改善箇所説明図

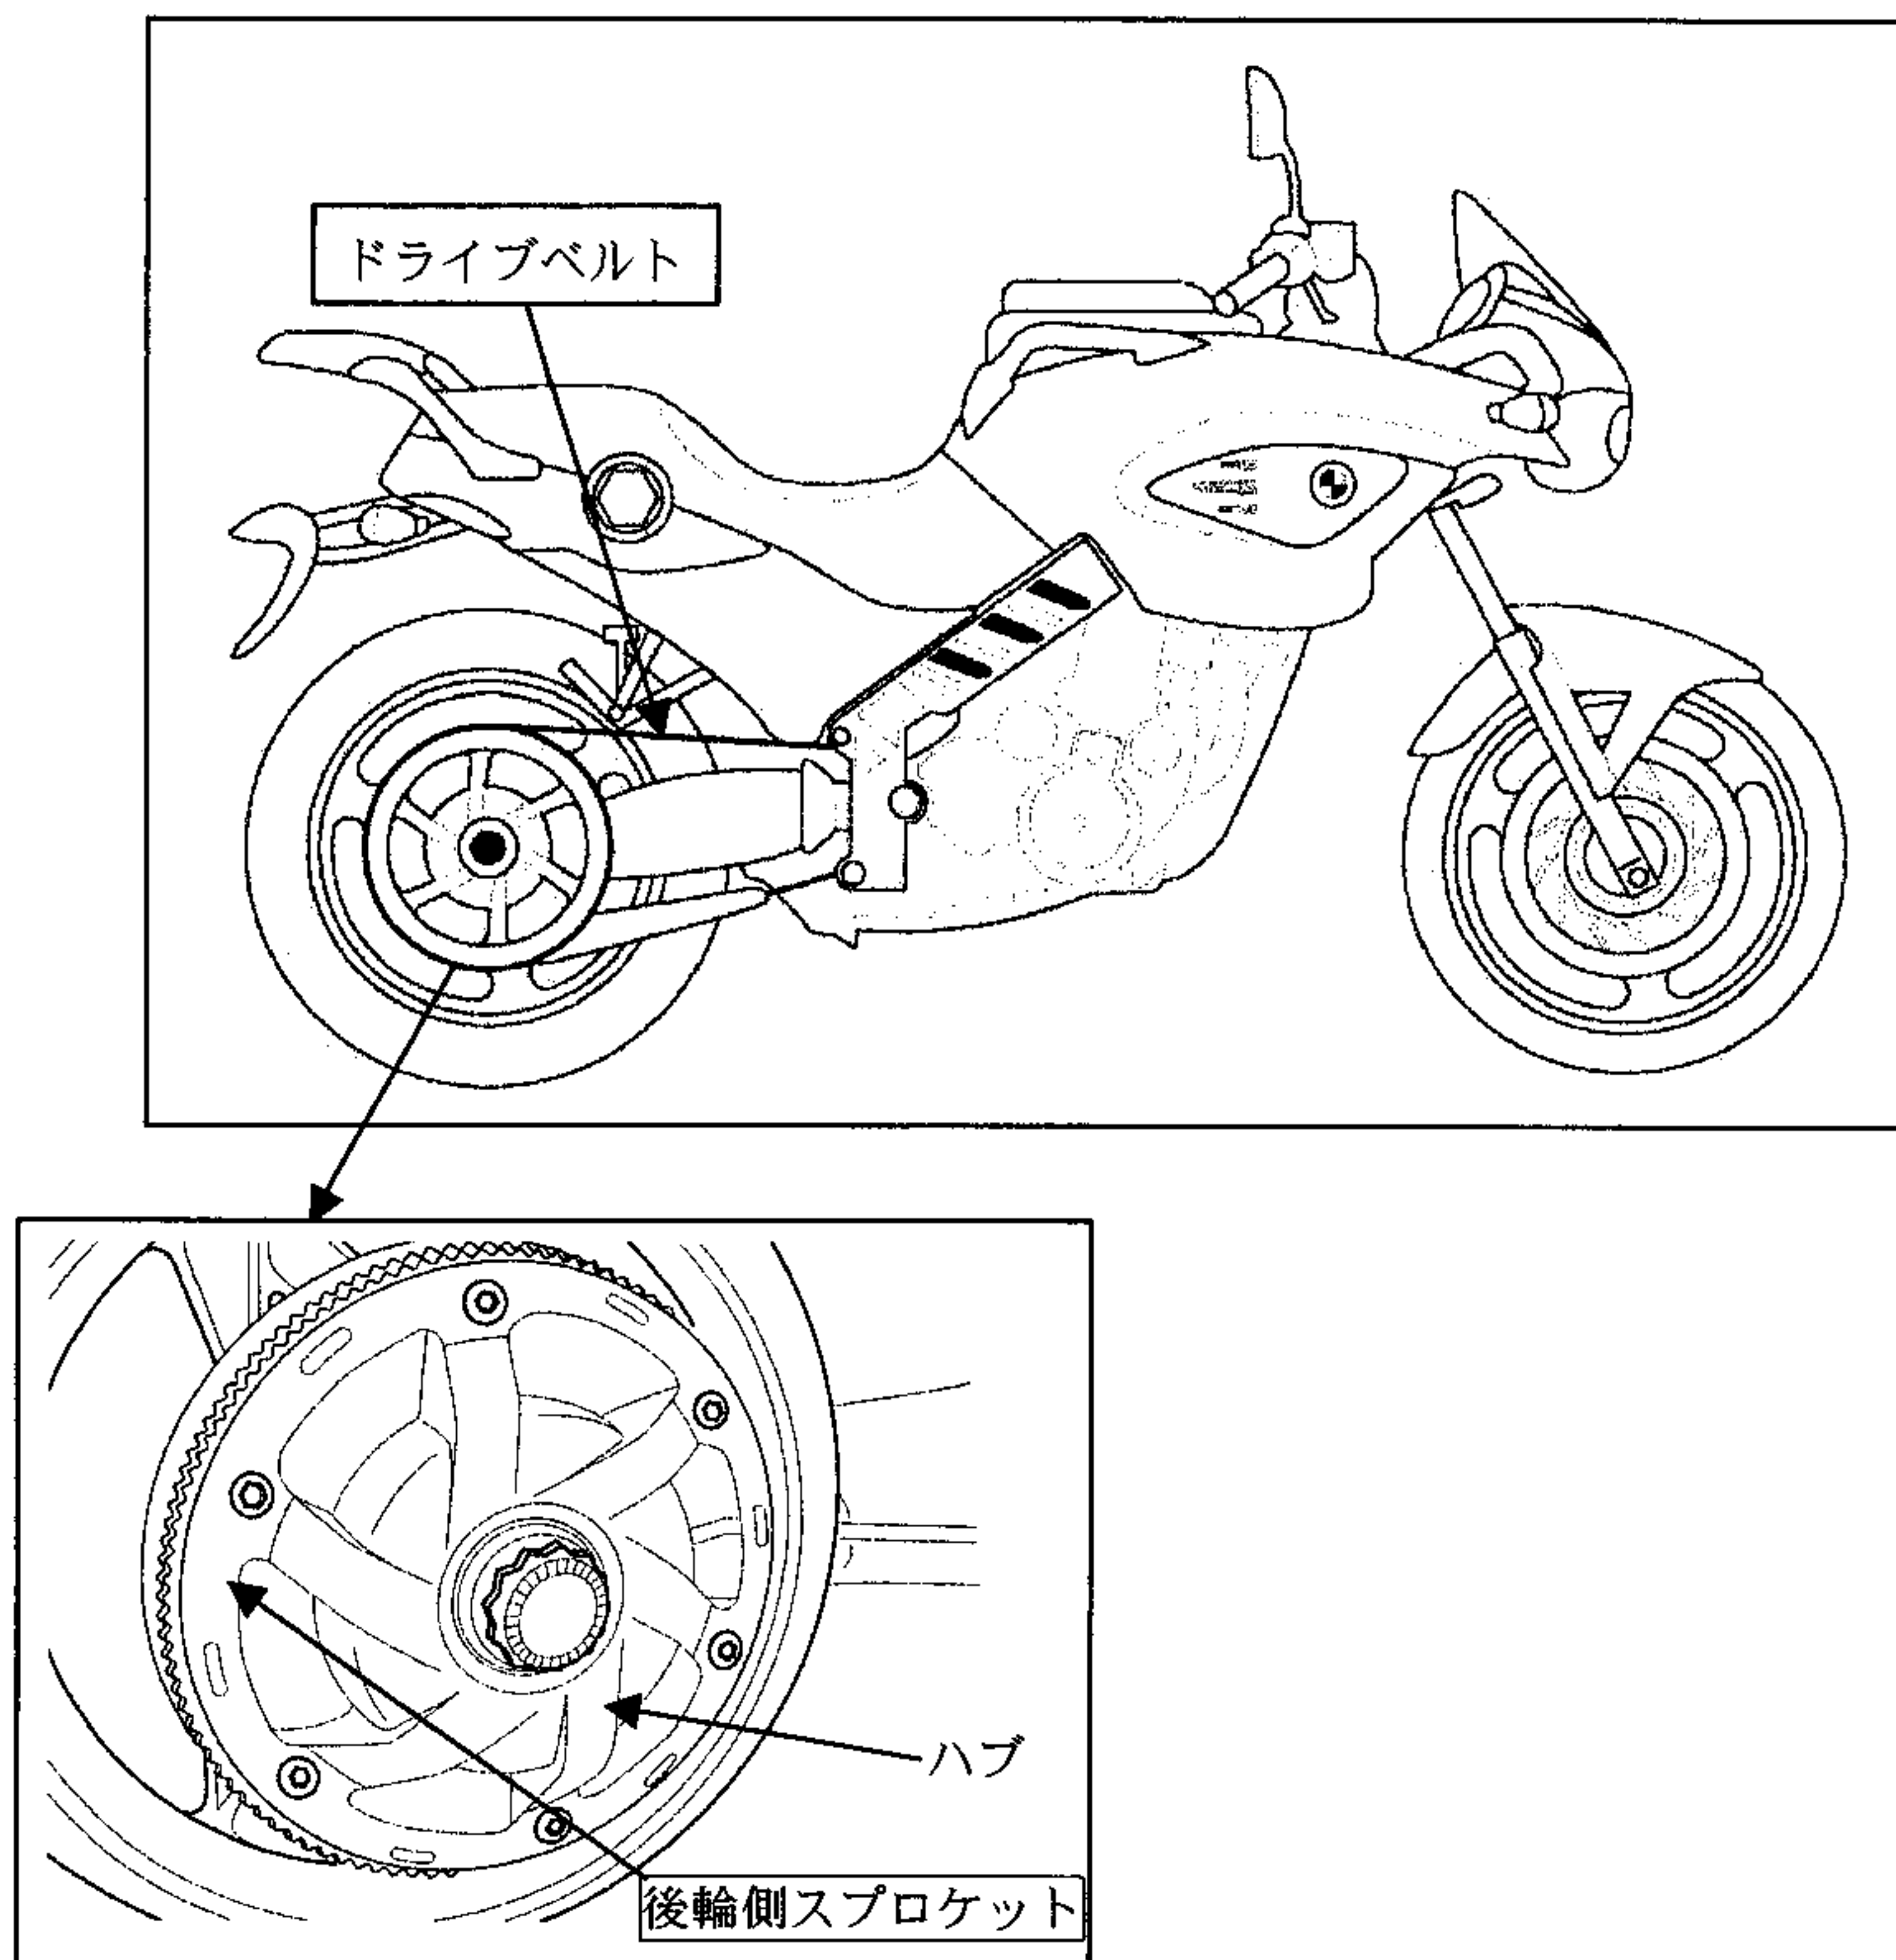
基準不適合箇所

動力伝達装置において、後輪側のスプロケットの加工方法が不適切なため、当該スプロケットに亀裂が発生することがあり、そのままの状態で使用を続けると、当該スプロケットが変形して駆動力が十分伝達できなくなり、最悪の場合、走行不能となるおそれがある。

改善の内容

全車両、後輪側のスプロケットの製造番号を点検し、対象となるものは良品と交換する。

識別

後輪側スプロケットの側面に塗布された白の識別ペイントの有無。
